# 改造箇所説明図

## 基準不適合発生箇所

後部方向指示器

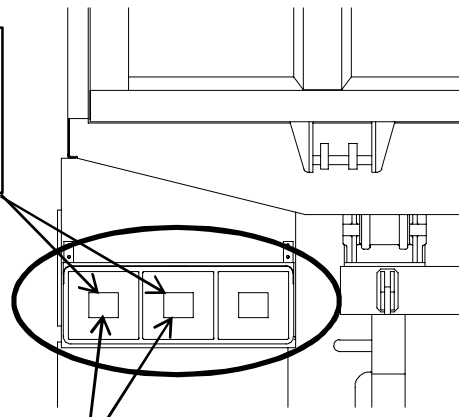
自動車後面に取り付けた方向指示器の選定が不適合なため、自動車の前面又は後面又は側面に備える方向指示器が正常に機能しなくなった場合に、運転者席の運転者に表示する、作動状態表示装置の点滅灯の点灯回数が著しく変化しない。

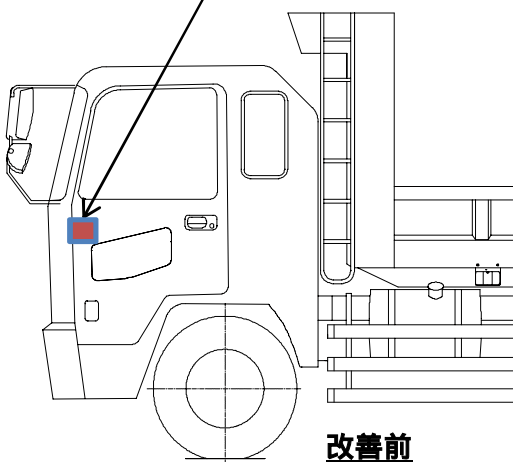
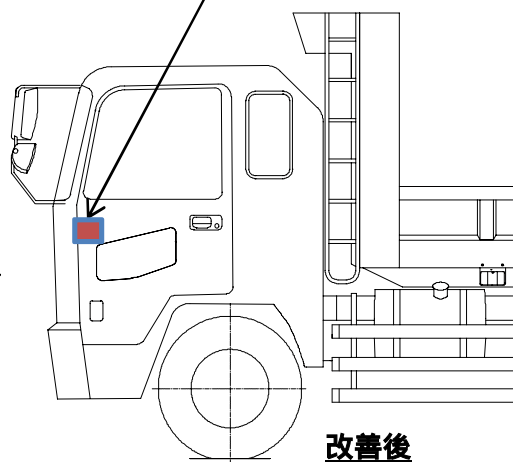
改善前

改善後

方向指示器の制御リレ - を増灯用リレ - に交換、又はリレ - を追加する
